Verslag huishoudelijke elektrische installatie op laagspanning en zeer lage spanning

Referentie: **006-20261002-06**	Datum controle: **02/10/2026**
Keurder: **006**

Eigenaar:	**Conny Vanderveke**	EAN-code:	**541448860005521313**
Adres installatie:	**de Merodelei 32 bus 5, 2300 - Turnhout**	Nummer teller(s):	**1sag1100926047**
		Distributienetbeheerder installatie:	**Fluvius**
Datum uitvoering installatie:	☐ Vóór 01/10/1981 ☑ Tussen 01/10/1981 en 01/06/2020 ☐ Vanaf 01/06/2020		
Type:	☑ Wooneenheid ☐ Niet-huishoudelijk ☐ PV ☐ Batterij ☐ Laadpaal

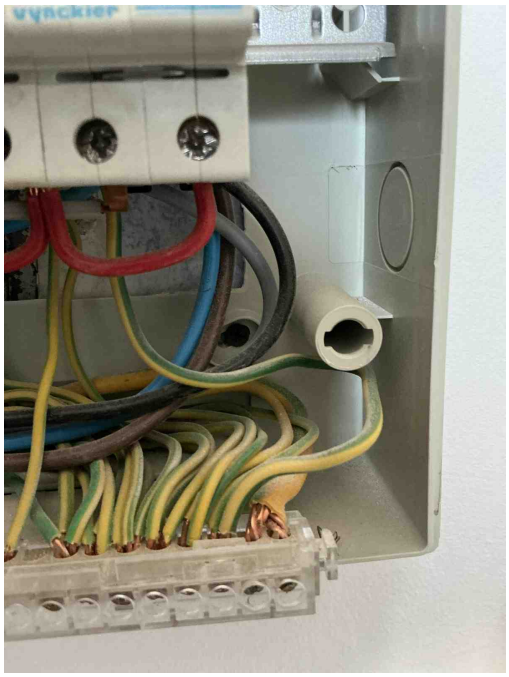
T21e - Het elektrisch materieel is niet geplaatst volgens de voorschriften van de fabrikant / regels van goed vakmanschap. (Boek 1: 1.4.1.3) Oa meer dan 2 geleiders van van dezelfde sectie geplaatst in 1 module van een beveiligingsinrichting. Dit geeft een verhoogd risico op vonkvorming.
Opmerking: O.a. stopcontact verlichting

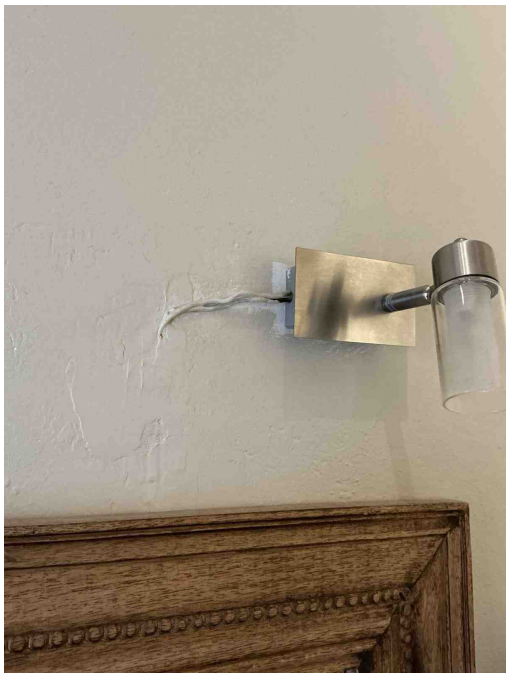
T21a - Het elektrisch materieel is niet geplaatst volgens de voorschriften van de fabrikant/ regels van goed vakmanschap. (Boek 1: 1.4.1.3) Oa ophangvijzen elektrisch verdeelbord niet afgedekt. Zie klasse II toestel.
Opmerking: O.a. bord1

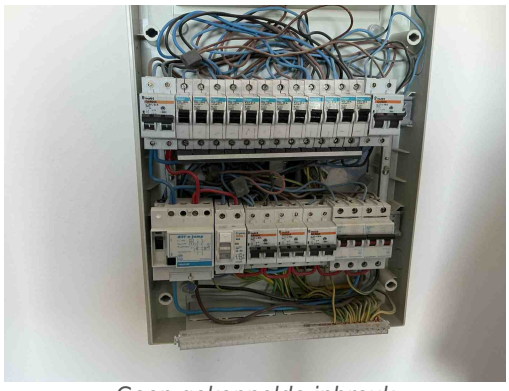
C21 - Het gebruik van geleiders van het type VOB, zonder bijkomende afscherming is niet toegestaan (Boek 1: 5.2.9.6).
Opmerking: O.a. badkamer
